Европейская экономическая комиссия**Комитет по внутреннему транспорту****Всемирный форум для согласования правил
в области транспортных средств****Рабочая группа по общим предписаниям,
касающимся безопасности****110-я сессия**

**Правила № 110 (транспортные средства,
работающие на КПП и СПГ)****Предложение по поправкам к Правилам № 110
(транспортные средства, работающие на КПП и СПГ)****Представлено экспертом от Международной организации
по стандартизации***

Рис. Н.1

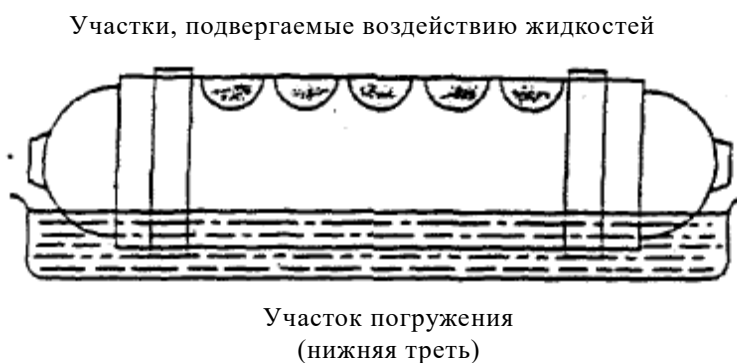
Хотя предварительное кондиционирование и испытание на воздействие жидкостей осуществляется на цилиндрической части баллона, тем не менее весь баллон, в том числе и его закругленные участки, должны обладать таким же сопротивлением воздействию факторов окружающей среды, как и участки, которые подвергаются такому воздействию.

Рис. Н.2

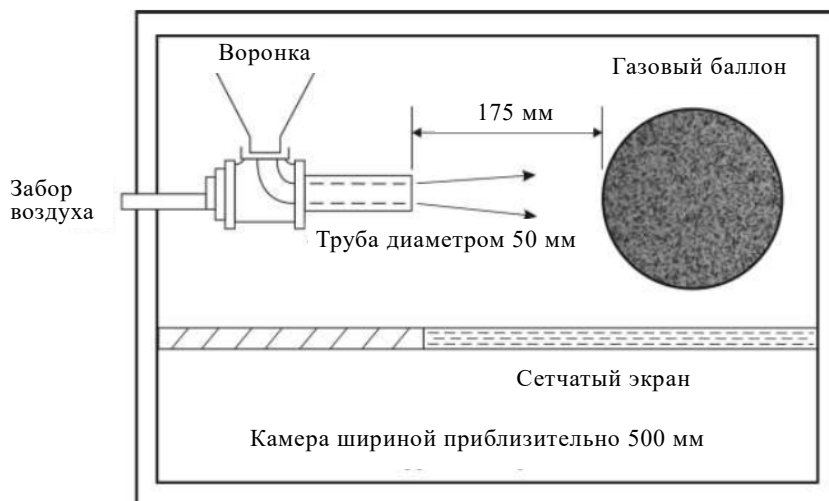
~~Стенд, сконструированный в соответствии со схемой, приведенной на рис. Н.2. Порядок использования этого устройства соответствует порядку, изложенному в стандарте ASTM D3170: Стандарт~~

Наносной дорожный гравий, проходящий через ячейки сетки со стороной 16 мм, но задерживаемый ячейками со стороной 9,5 мм. Каждая серия должна состоять из 550 мл калиброванного гравия (приблизительно 250–300 камней).
